**MINISTERO DELL'AMBIENTE E DELLA TUTELA DEL TERRITORIO E
DEL MARE**

**COMMISSIONE TECNICA DI VERIFICA DELL' IMPATTO
AMBIENTALE - VIA E VAS**

Parere n. 2830 del 28/09/2018

Progetto	<i>Istruttoria VIA</i> Metanodotto Gagliano - Termini Imerese e opere connesse ID VIP 3863
Proponente	SNAM Rete Gas S.p.A.

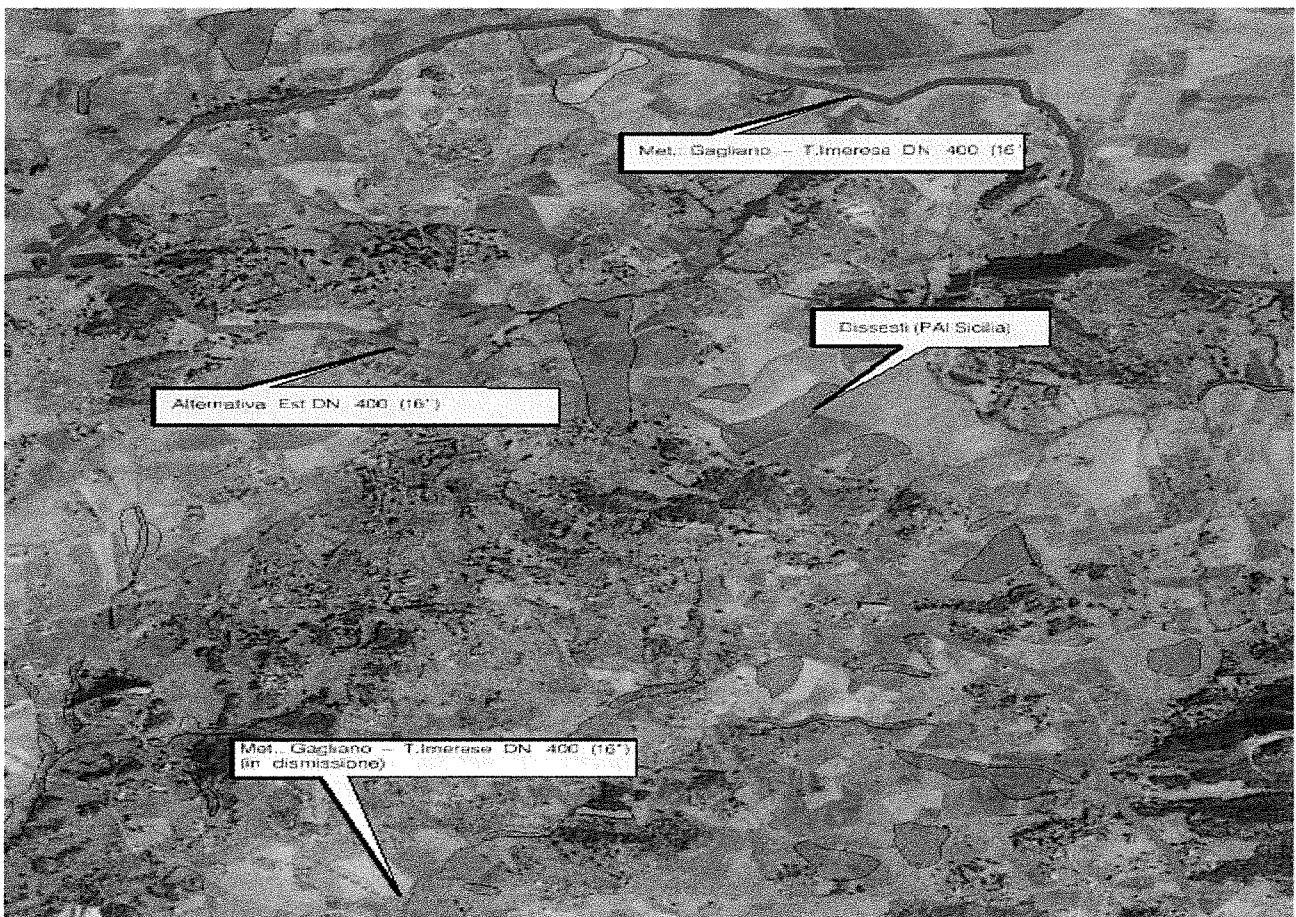
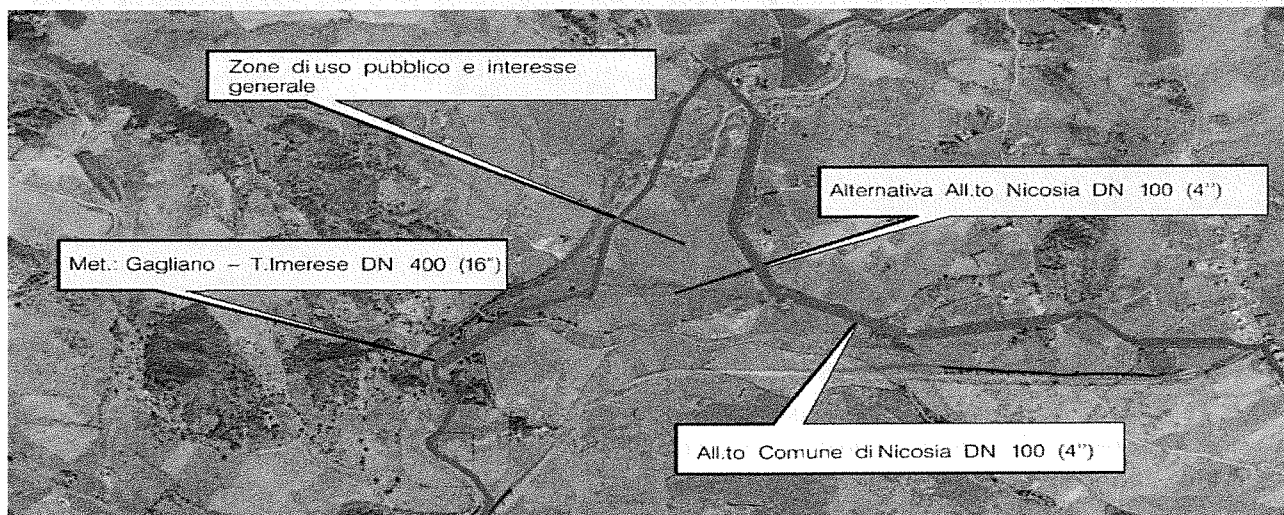
RILEVATO che l'Alternativa Est non risulta idonea sia perché “intercetta dei fenomeni attivi legati a deformazioni superficiali lente in Contrada S. Giacomo Spirini (cod. 094-4NI-547) e in località a Nord di C.da La Caratia (cod. 094-4NI-222) a cui è associato un grado di pericolosità P2...Tali dissesti risultano generalmente diffusi in un contesto geomorfologico plasticamente modellato dalle deformazioni dei terreni evidenziata dalla deviazione delle opere di recinzione e dalla inclinazione delle vegetazioni esistente”, sia perché “intercetta tali versanti nel tratto mediano con passaggio critico a mezza costa, e richiede quindi delle opere di protezione e di stabilizzazione associate a interventi di regimazione idraulica e di drenaggio, con le conseguenti necessità di individuare dei recapiti naturali per il successivo convogliamento delle acque”, sia infine perché sarebbe necessario superare il Monte S. Andrea, dove “si intercettano dei dissesti attivi classificati come crolli cod. 094-4NI-220, associati ad una pericolosità P3 e che coinvolge un versante caratterizzato da alternanza di argille e argille siltose per come definite nel Flysch Numidico”;

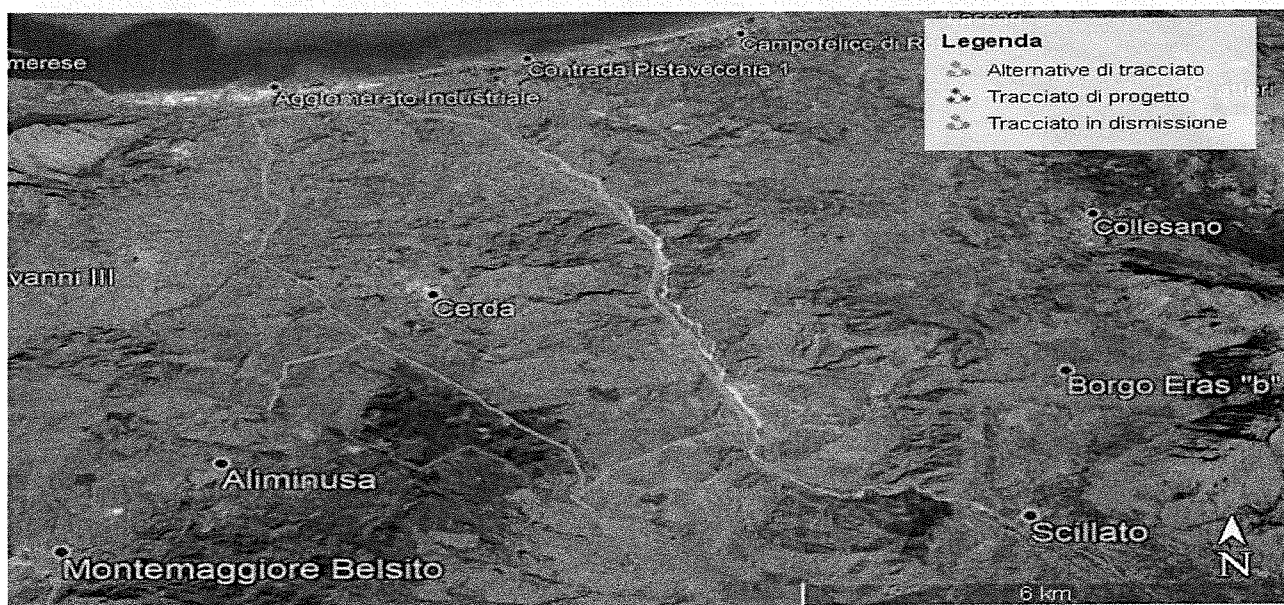
RILEVATO che l' "Alternativa Ovest" non è idonea in quanto vi sarebbero "interferenze con area a tutela archeologica "Himera" e la "necessità di attraversare o percorrere in parallelo delle infrastrutture a notevole valenza pubblica. Infatti il corridoio idoneo per la posa della condotta segue in stretto parallelismo il tracciato della A19 Palermo-Catania in direzione Nord, attraversandola in diversi punti. Inoltre risulta necessario realizzare l'attraversamento della S.S. n.120 e della S.S. 113. Gli attraversamenti di tali infrastrutture risultano notevolmente impegnativi ed il parallelismo stretto con le infrastrutture viarie limita gli spazi funzionali alla realizzazione dell'opera".

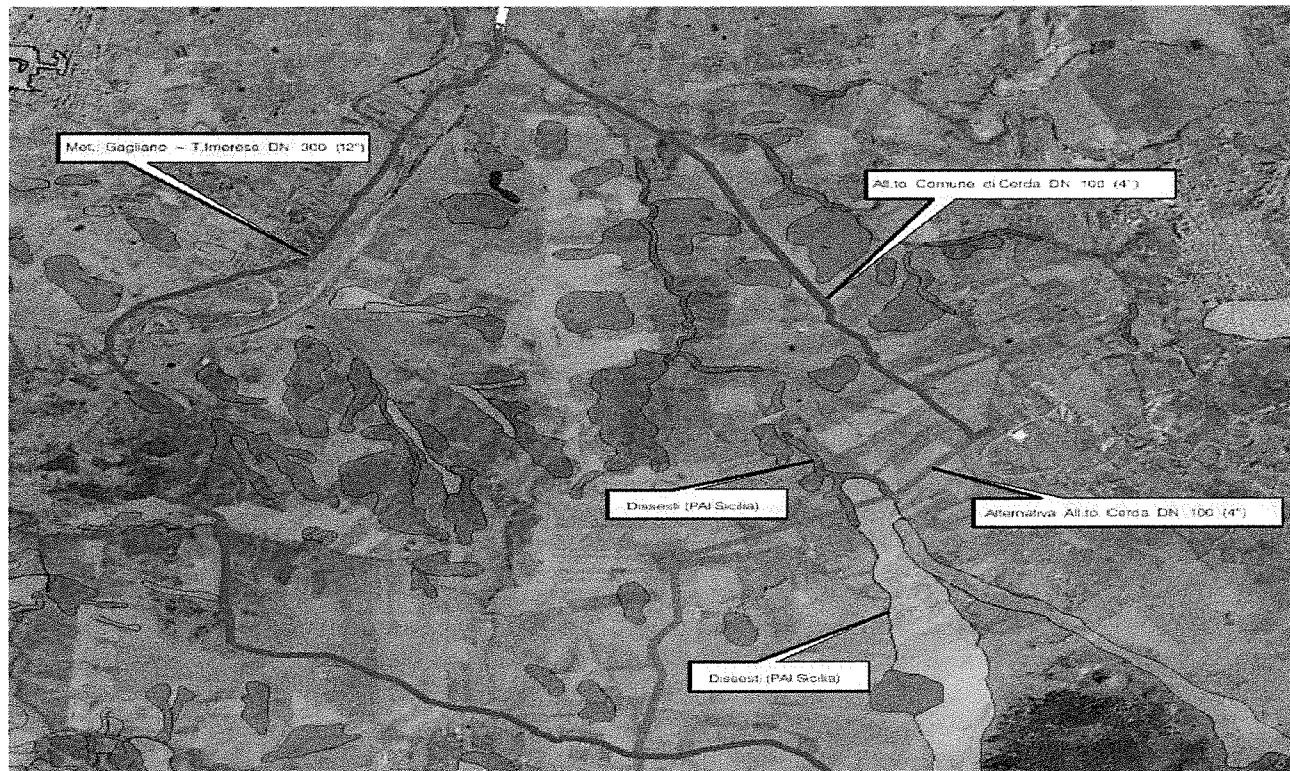
RILEVATO che l'Alternativa "Allacciamento Cerda" non è idonea in quanto intercetterebbe "movimenti franosi e dissesti, il cui attraversamento con passaggio a mezza costa, richiede interventi per garantire le condizioni di stabilità sia in fase di realizzazione dell'opera che nel suo esercizio" e richiederebbe "la realizzazione del cunicolo al di sotto della Strada Provinciale n.7 e la necessità della posa mediante trenchless nel tratto finale";
